**Dopravní podnik Ostrava a.s.**

**„Dodávka 24 ks nových jednočlánekových elektrobusů a 2 ks nabíjecích stanic“**

## **VYSVĚTLENÍ, ZMĚNA NEBO DOPLNĚNÍ ZADÁVACÍ DOKUMENTACE**

Výkres a obrázek k požadavku 3.9.1

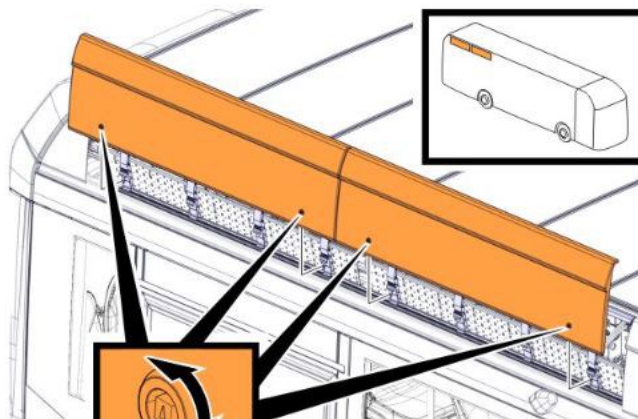
Požadavek 3.9.1: Je možno považovat certifikaci kabeláže dle normy R118.02 jako dostatečnou?

Je možno akceptovat přístup k bateriím odklopením bočních spoilerů se zajištěním?  
Viz obr. níže

Bateriové boxy jsou vyměnitelné a zakryté shora. Jejich výměna/ manipulace se provádí na konci životnosti. Toto zakrytí se neodklápí nýbrž odnímá celé. Je možno akceptovat toto řešení? viz obr. níže

Výkres a obrázek k požadavku 4.5

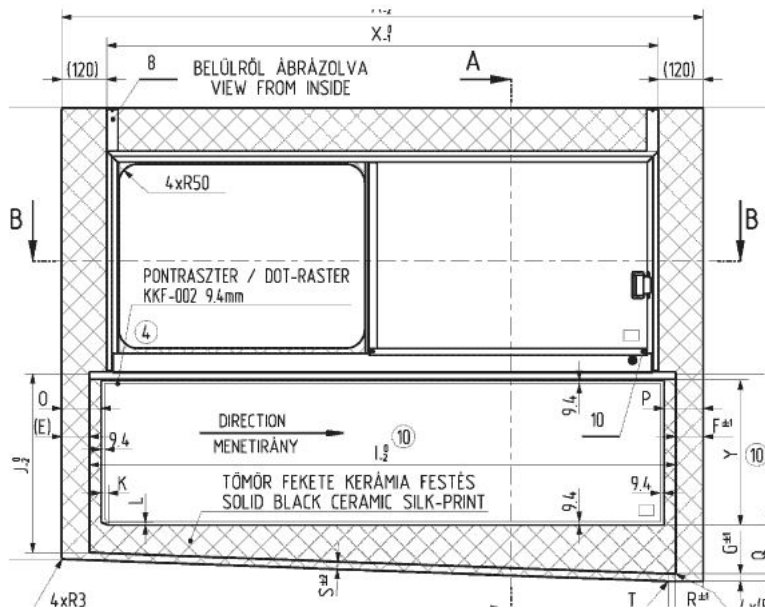
Požadavek 4.5: Je možno akceptovat otevíratelné stranová okna v provedení dle obrázku a výkresu níže?

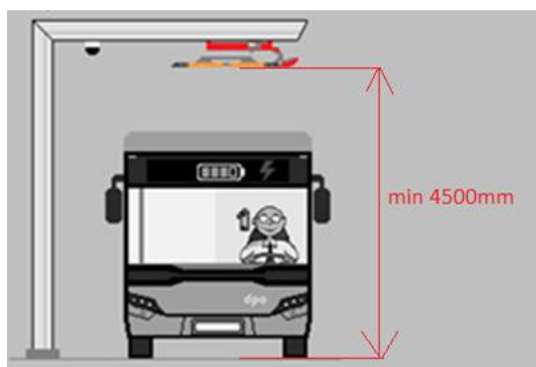
Prosíme o vyjasnění, jaký přesně systém má objednatel na mysli?

Zadavatel ponechává technické řešení sledování tolerance pro přistavování vozidel pod nabíjecí rameno na dodavateli. Toto zařízení musí elektronicky nebo mechanicky navést

přistavované vozidlo pod rameno nabíjecí stanice do tolerancemi stanovené polohy a tímto umožnit zahájení nabíjecího procesu.
